改善箇所説明図

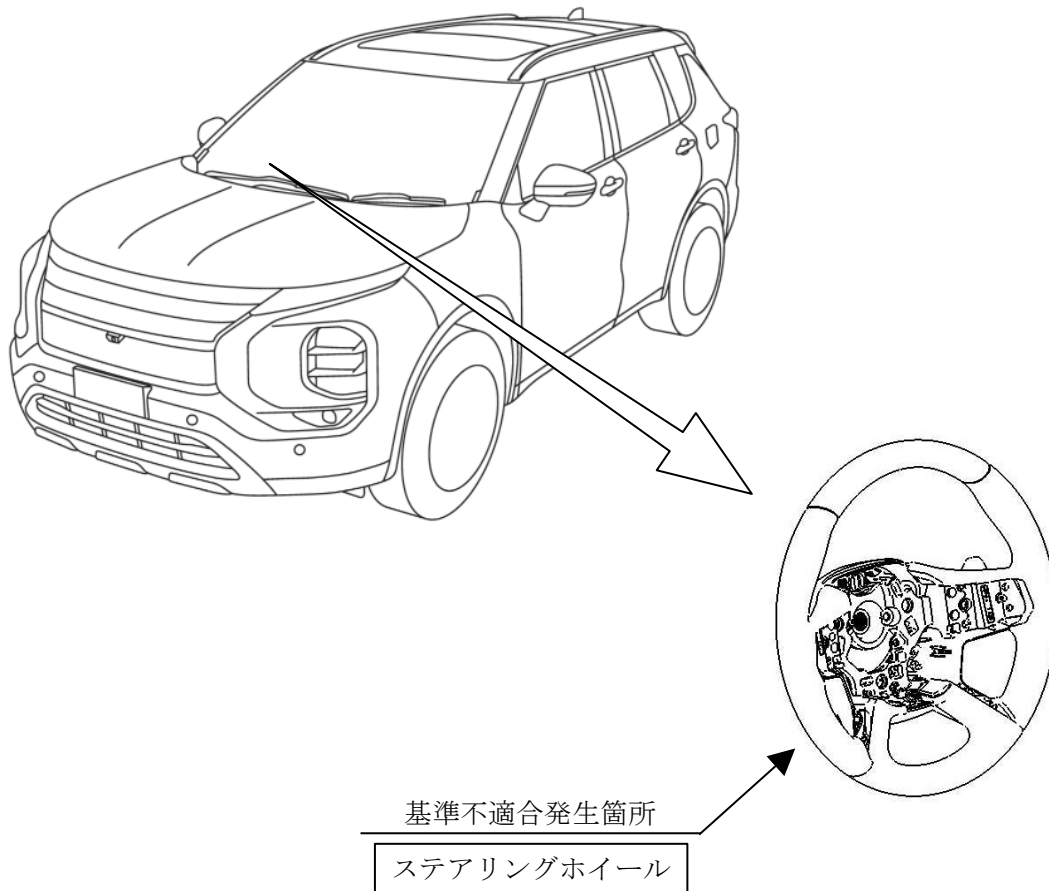
ステアリングホイールにおいて、設計時の検討が不十分であったため、内蔵されているタッチセンサーの一部が製造時に破損し、使用過程でセンサーの導通不良が起こり、運転者がステアリングホイールを握っているかどうかの検知ができなくなることがある。

そのため、マイパイロット(※)機能使用時に、システム故障の警告表示がされマイパイロットが機能停止する、または、ステアリングホイールから手を放しても手放し警告が表示されないことがあり、警告が表示されない場合は、保安基準第11条(かじ取装置)に適合しない。

全車両、ステアリングホイールの製造日を確認し、対象のものはステアリングホイールを対策品と交換する。

注：図中の 内は、確認、交換する部品を示す。

識別：後席左側ドアのドアチェッカーの取り付けボルト頭部に、白または黄色ペイントを塗布する。
